4
ОБОРУДОВАНИЕ ДЕРЕВООБРАБАТЫВАЮЩЕЕ
МАШИНЫ ЛАКОНАЛИВНЫЕ

НОРМЫ ТОЧНОСТИ

ГОСТ 24609-81

Черт. 2

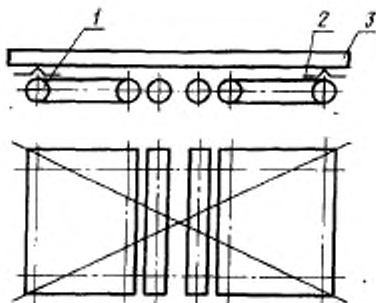
Пункт 1.3. Первый абзац. Заменить слова: «измерительный прибор 2» на «стойку с индикатором 2»;

третий, четвертый абзацы изложить в новой редакции: «При каждом измерении определяют наибольшую алгебраическую разность показаний индикатора в течение одного оборота ролика».

Радиальное биение определяют как наибольшее значение результатов измерений».
